7. その他の指摘事項に関するコメント回答

①指摘事項No.14に関する回答(1/3)

【R2.4.16審査会合における指摘事項No.14】

○開削調査箇所(南側)に認められる斜面堆積物(Ts3ユニット)については、当初、陸上堆積物と呼称し、最終的に斜面堆積物に区分していることについて、その変遷を整理すること。

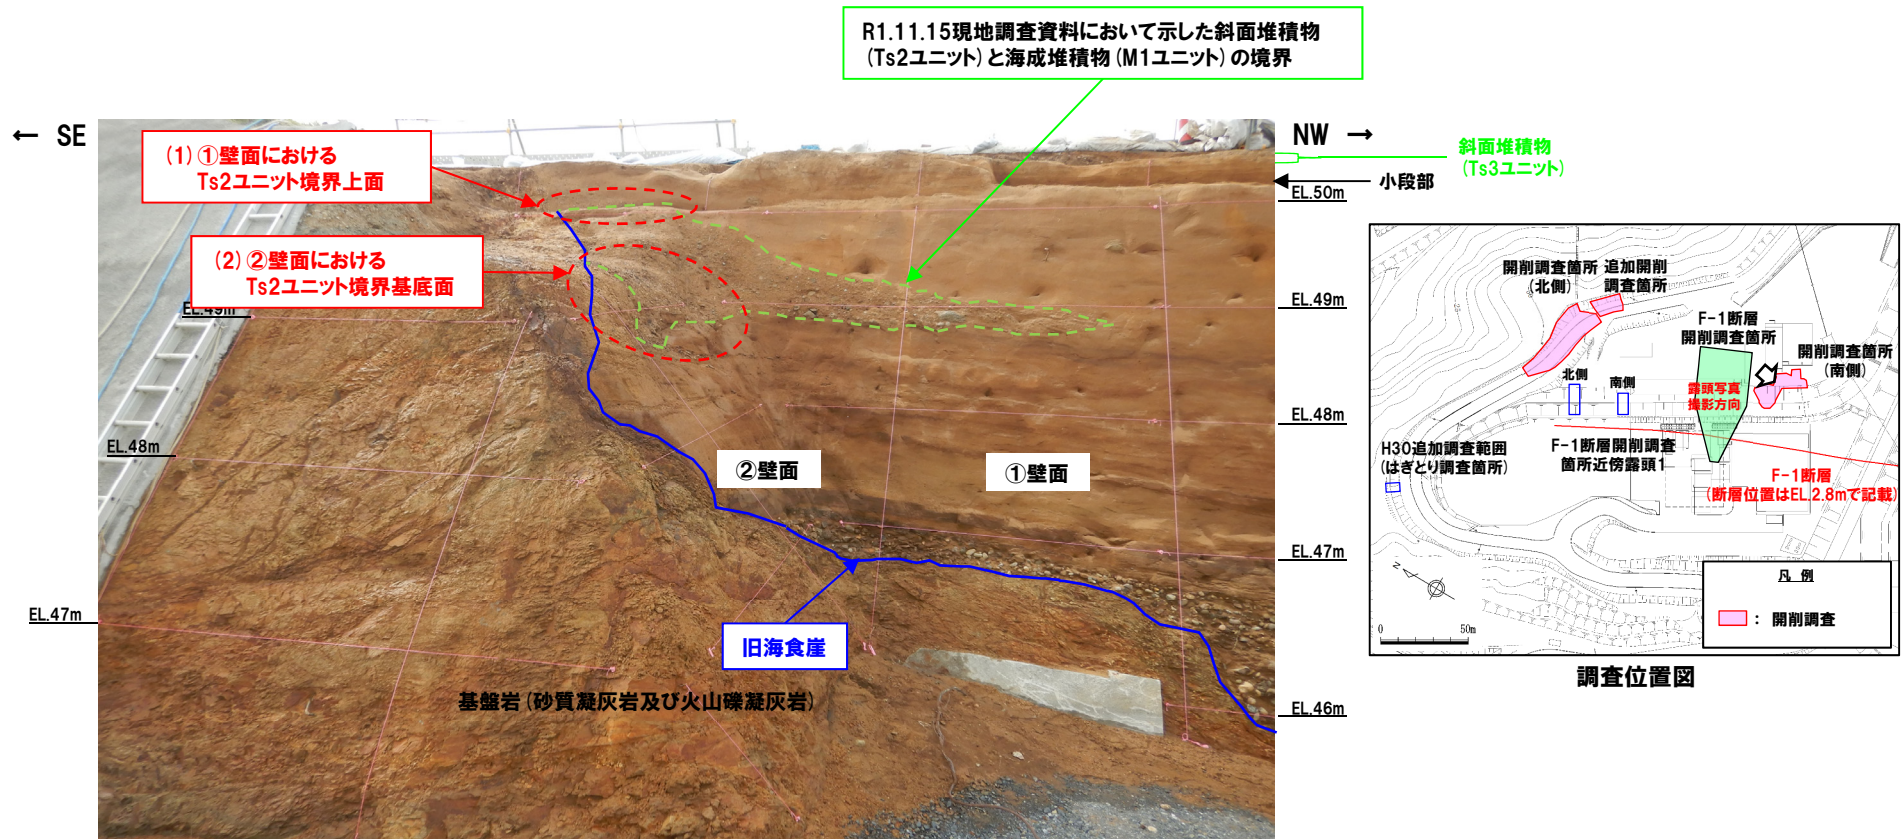
○斜面堆積物(Ts2ユニット及びTs1ユニット)の分布範囲について、R1.11.15現地調査後の詳細観察等に伴い、現地調査時の説明内容を変更していることから、その変更理由を資料に記載すること。

- 開削調査箇所(南側)南側壁面の背後法面に認められるTs2ユニット及びTs1ユニットの分布範囲については、R1.11.15現地調査資料において示したのから、R2.4.16審査会合資料では、一部分布範囲を変更及び追加して示している。
- 変更及び追加箇所とその理由を以下に示す。
- (1) ①壁面におけるTs2ユニット境界上面の変更
⇒R1.11.15現地調査資料においては、境界上面を標高約50mに位置する小段部付近までと示していた(P372参照)が、誤記であったことから、その旨を記載の上、分布範囲を適正化した(P373参照)。
 - (2) ②壁面におけるTs2ユニット境界基底面の変更
⇒R1.11.15現地調査時点では、南側壁面の背後法面のスケッチを作成していない状況であったことから、状況写真において、層相の差異が明瞭な箇所を境界部として描画していた(P372参照)が、R1.11.15現地調査以降に実施した詳細観察結果を踏まえ、Ts2ユニット境界の基底面を適正化した(P373参照)。
 - (3) ②壁面におけるTs1ユニットの追加
⇒R1.11.15現地調査時点では、南側壁面の背後法面のスケッチを作成していない状況であったことから、状況写真において、比較的規模の大きいTs2ユニットを示すのみとし、Ts1ユニットについては示していなかった(P372参照)が、R1.11.15現地調査以降に実施した詳細観察結果を踏まえ、Ts1ユニットを追加した(P373参照)。

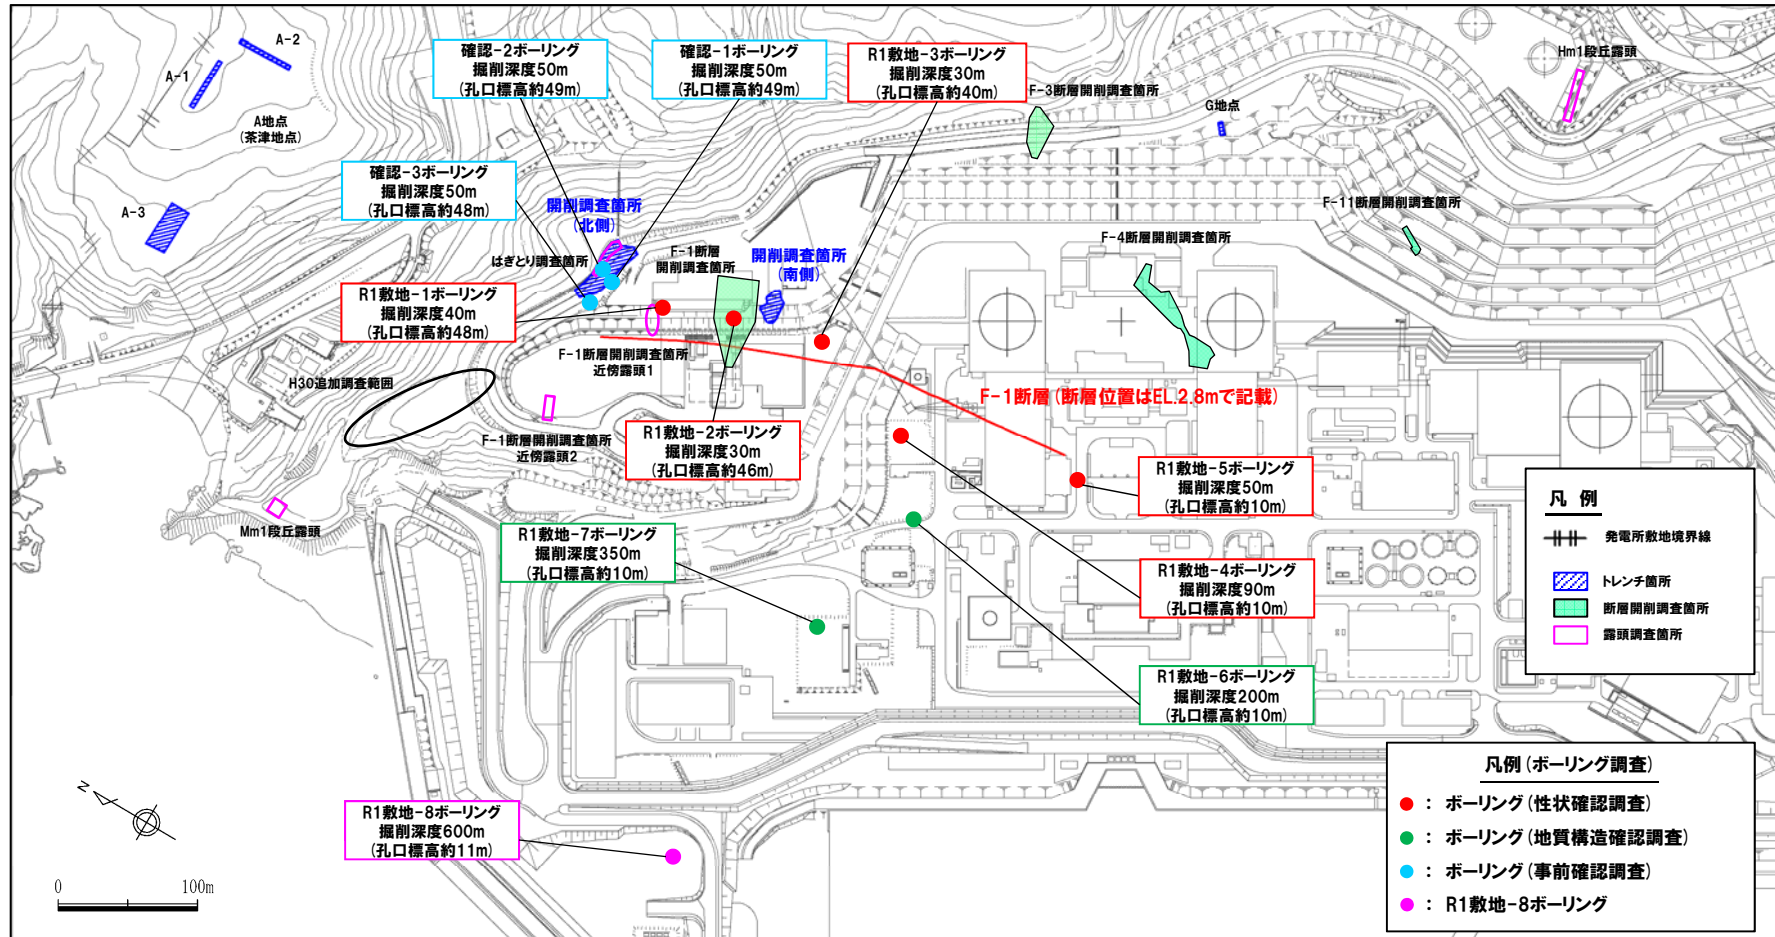
○ボーリングコアに認められる岩相境界や割れ目の深度とボアホールテレビ画像の深度について、差異が大きい箇所が認められることから、両者の対応関係を示すこと。

○R1敷地-6～8ボーリング地点については、掘削長が比較的長く、ボーリングコアにおける計測深度とボアホールテレビ画像における計測深度に10cm以上の差異が認められることから、明瞭な層相境界、割れ目等の深度の対応関係が分かるよう、約50m程度の間隔を目安とした深度対応表をそれぞれ作成した(P376～P377参照)。

○また、深度対応表に記載したもののうち、計測深度の差異が最も大きい箇所(R1敷地-8ボーリング地点:差異83cm)について、当該箇所のボーリングコア写真とボアホールテレビ画像をあわせて示す(P378～P379参照)。

○なお、R1敷地-6及びR1敷地-7ボーリング地点においては、深部に向かうにつれ、差異が大きくなる傾向であるが、R1敷地-8ボーリング地点においては、深度約300mで差異が最大となる。

○この理由としては、R1敷地-8ボーリング地点のボアホールテレビ画像撮影は深度約300mを境に2回に分けて実施しており、これらの画像を合成する際に、それぞれ上端及び下端を基準として深度補正を行っているためである。
